Projet de centrale solaire au sol

Demande d'examen au cas par cas pour la construction d'une centrale solaire au sol

Réponse à la demande de compléments de la Direction Régionale de l'Environnement,
de l'Aménagement et du Logement du 08 avril 2026

Centrale solaire au sol dans la commune de Lamballe-Armor

Figure 1 Unique accès du site, déjà sécurisé par un portail et une clôture

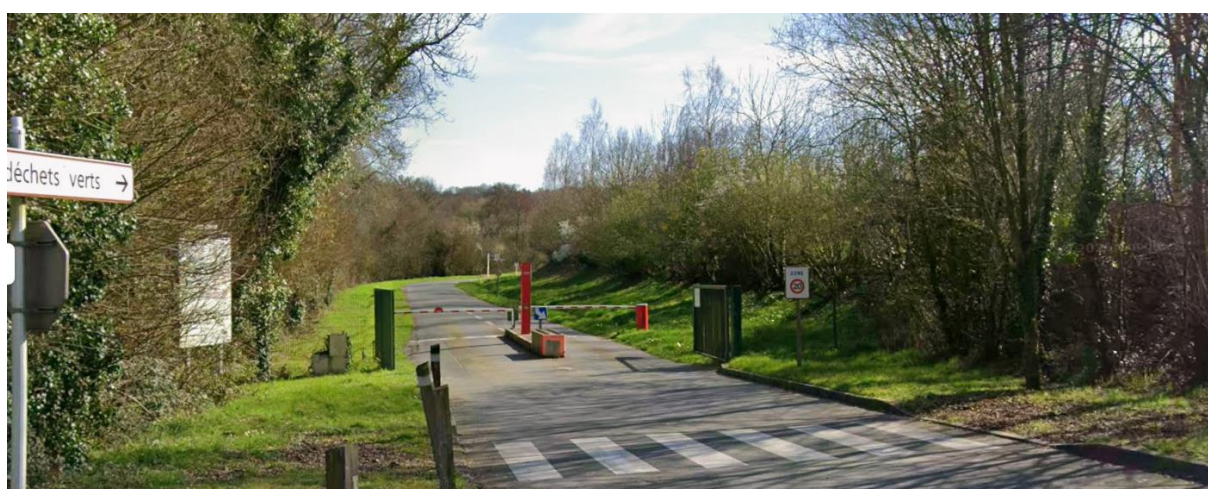
La DREAL demande d'indiquer : « l'espace clôturé, et le type de clôture installé (en précisant si la maille de cette clôture permettra le passage de la petite faune, le cas échéant) »

Il n'est pas prévu d'installer de nouvelle clôture dans le cadre du projet. En effet, l'accès au site se fera via l'entrée existante, déjà sécurisée par un portail et une clôture actuellement en place.

Par ailleurs, l'implantation d'une clôture supplémentaire n'est pas jugée nécessaire, le site étant déjà naturellement délimité et protégé par une haie périphérique conservée dans le cadre du projet, ainsi que par la présence de la voie ferrée à l'est. Ces éléments ne permettent pas d'accès direct au site en dehors de l'accès existant.

En conséquence, aucun espace supplémentaire ne fera l'objet d'une clôture et la clôture actuelle ne sera pas modifiée.

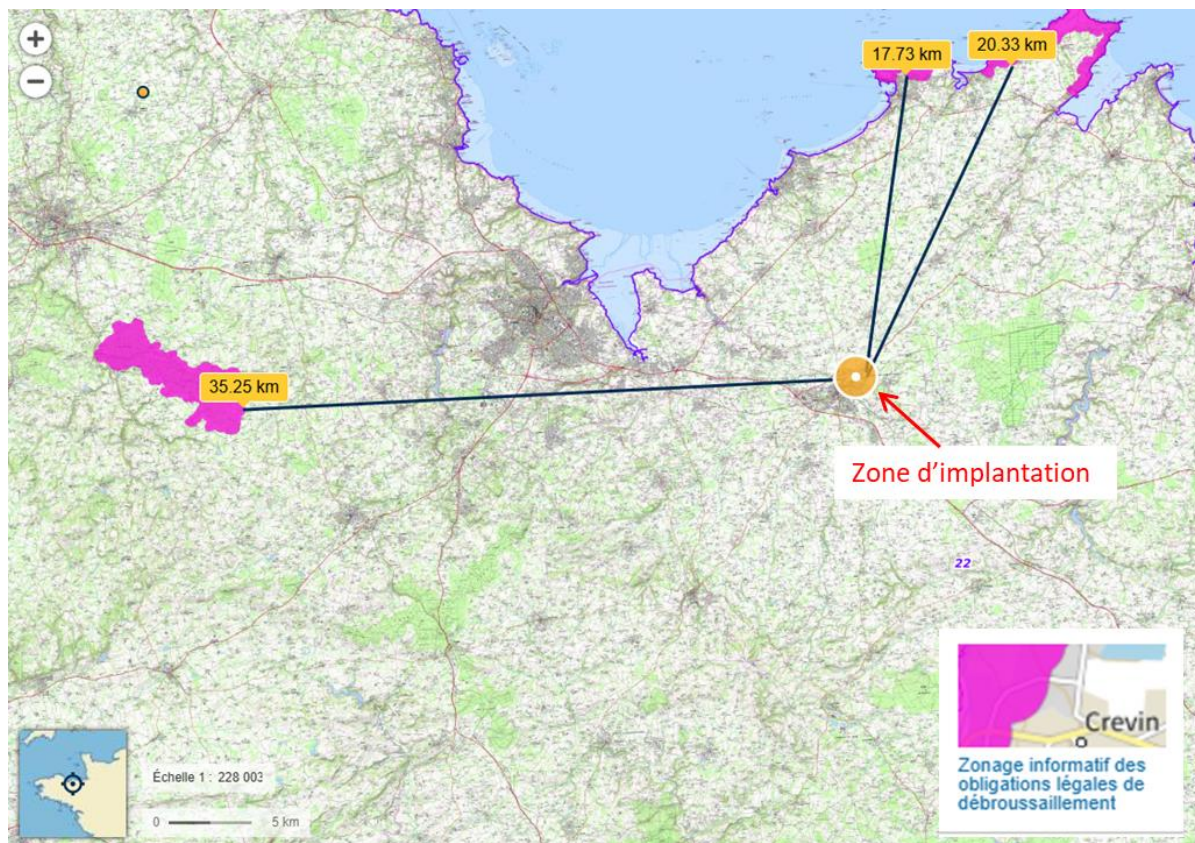
La DREAL demande d'indiquer : « *les mesures relatives aux obligations légales de débroussaillage, en lien avec la préservation des habitats naturels périphériques, ainsi que l'adaptation des mesures ERC, le cas échéant* »

Dans un premier temps, il convient de rappeler que la zone d'implantation ne se situe ni à l'intérieur ni à proximité d'un zonage informatif relatif aux obligations légales de débroussaillage. En effet, le premier zonage identifié concerne les zones de landes et de forêt de pin maritime de la côte d'Erquy, à plus de 15km à vol d'oiseau de la zone d'implantation.
